Znak sprawy: **IRL.271.1.7.2024**

Dotyczy: postępowania o udzielenie zamówienia publicznego, prowadzonego w trybie podstawowym bez negocjacji pn.*:* ***„Modernizacja infrastruktury oświetleniowej na terenie Gminy Kluczewsko”.***

PYTANIA, ODPOWIEDZI, WYJAŚNIENIA I ZMIANA TREŚCI SPECYFIKACJI WARUNKÓW ZAMÓWIENIA

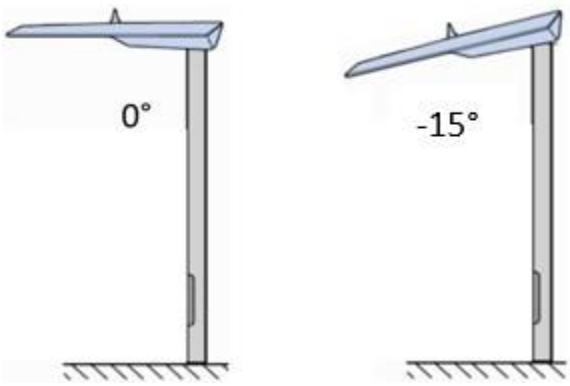
Pytanie Nr 1:
Zamawiający w Załączniku nr 10 opisuje wymagania oprawy ulicznej w zakresie uchwytu montażowego i możliwości jego regulacji w przypadku montażu oprawy bezpośrednio na słupie jako -15° do +15°. Niezrozumiałym zapisem jest wartość regulacji -15°, która nie znajduje żadnej funkcjonalności w przypadku opraw montowanych bezpośrednio na słupie. Poniższa grafika przedstawia regulację oprawy w przypadku kąta -15°.

Prosimy o zmianę zapisu regulacji kąta nachylenia dla opraw montowanych bezpośrednio na słupie w zakresie od 0° do +15°.

Linie oświetlenia wydzielonego posiadają wysięgniki nie podlegające wymianie i mają różne kąty wychylenia. Wymaganie montażu oprawy w zakresie: od - 15° do + 15° dotyczy ogólnie montażu na wysięgniku i bezpośrednio na słupie. Wymagania pozostają bez zmian.
